対策箇所説明図

欠陥発生箇所

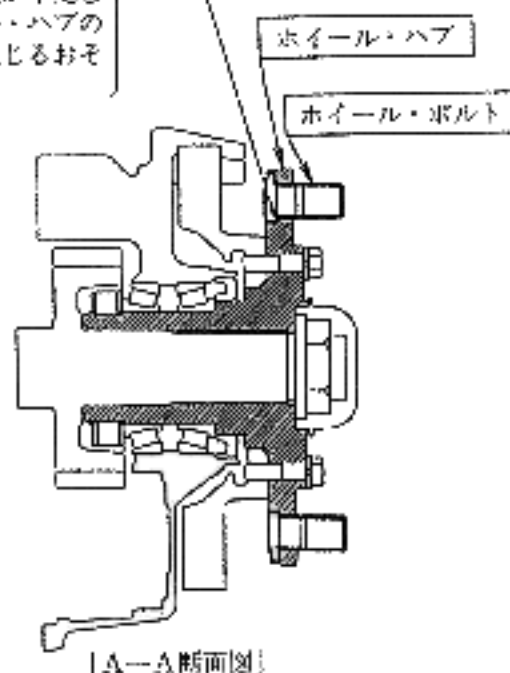
ホイール・ハブの強度が不足しているため、ホイール・ハブのフランジ部に亀裂を生じるおそれがある。
